Slangerup 18. april 2022

Kære Kirsten Weiland, Formand for udvalg for Plan og Teknik

Vi skriver til dig, fordi vi er bange for, at vores holdning ikke er gået klart igennem, og fordi vi er bange for, at det nye boligbyggeri langs Hillerødvej ikke får en god og trafiksikker adgang til deres beboelse via Hillerødvej.

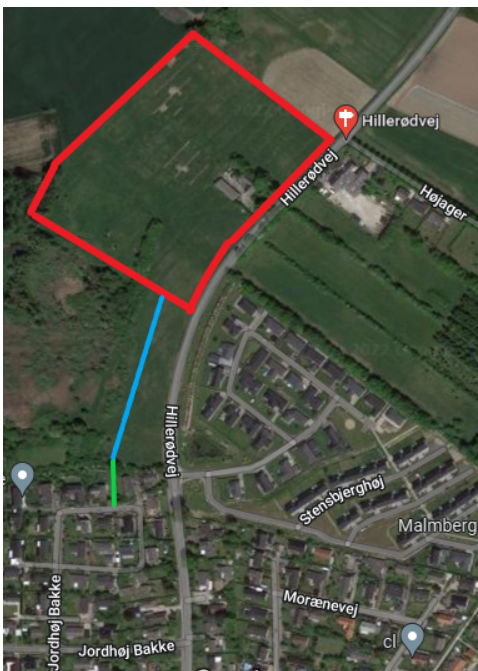
Grundejerforeningen for Jordhøj Bakke har afholdt et møde med Frederikssund Kommune og bygherren om muligheden for, at der kan laves en sti-forbindelse på den eksisterende sti (grøn linje) mellem Jordhøj Bakke og det fremtidige byggeri for 100 blandede række- og parcelhuse på Hillerødvej (den røde firkant nedenfor).

Den grønne linje er en lille sti, som grundejerforeningen ejer. Det betyder, at det er grundejerforeningen der kan give tilladelse til, at stien kan bruges som sti-forbindelse til det nye byggeri. Stien er kun 1,8 m. bred og fungerer, i dag, som adgangsvej til grundejerforeningens grønne areal. Stien er på billedet nedenfor.

- Stien er for smal til at kunne fungere som adgangsvej til det nye boligområde for gående og cyklister. Ifølge vejreglerne skal en dobbeltrettet fællessti (en sti til fodgængere og cyklister i begge retninger) være min. 3,5 m. bred. Stien er kun 1,8 m. bred i dag fra skel til skel.

- Stien er ret stejl (se bileddet), hvilket betyder, at dem som færdes på stien blandt andet skal trække deres cykler op ad bakken. Det er ikke muligt for to personer at gå forbi hinanden, hvis den ene trækker på en cykel, går med barnevogn eller andet som fylder en lille smule.

- Stien ligger højt i forhold til en af ejendommene den støder op til. Denne højdeforskel gør det muligt for alle de forbigående at kigge direkte ind i deres stuer og have. Til den anden side af stien er der direkte indkig til den anden ejendoms have.

Grundejerforeningen foreslår, at der bliver lavet cykelsti og fortov langs Hillerødvej. Hvilket i øvrigt er tiltrængt og til glæde for alle beboerne i Slangstrup. Man kan evt. nøjes med at anlægge fortov i den ene side af vejen. Der er cykelbane og fortov fra krydset Jordhøjvej/Hillerødvej frem til Stenbjergvej på Hillerødvej. Denne cykelbane og fortov kan helt oplagt videreføres frem til det nye byggeri. En rigtig cykelsti med kantsten mod vejen ville dog være at foretrække.
